改善箇所説明図

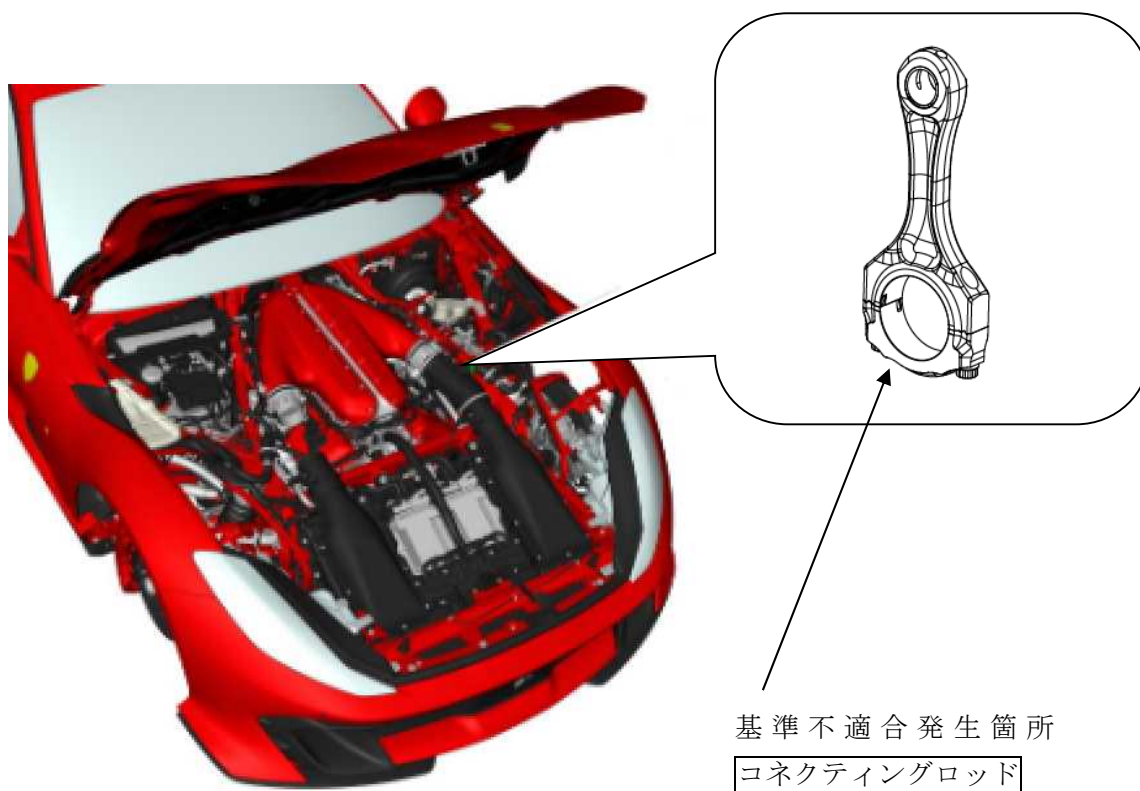
原動機のコネクティングロッドにレーザーで刻印されているデータマトリックスが不適切なため、極端に高いエンジン回転数で長期間使用した場合、金属疲労によりコネクティングロッドに亀裂が発生する可能性がある。最悪の場合、コネクティングロッドが折損するおそれがある。

対象車両のコネクティングロッドを対策品に交換する。

識別：車台番号打刻の下に黄色の識別ペイントを塗布する。
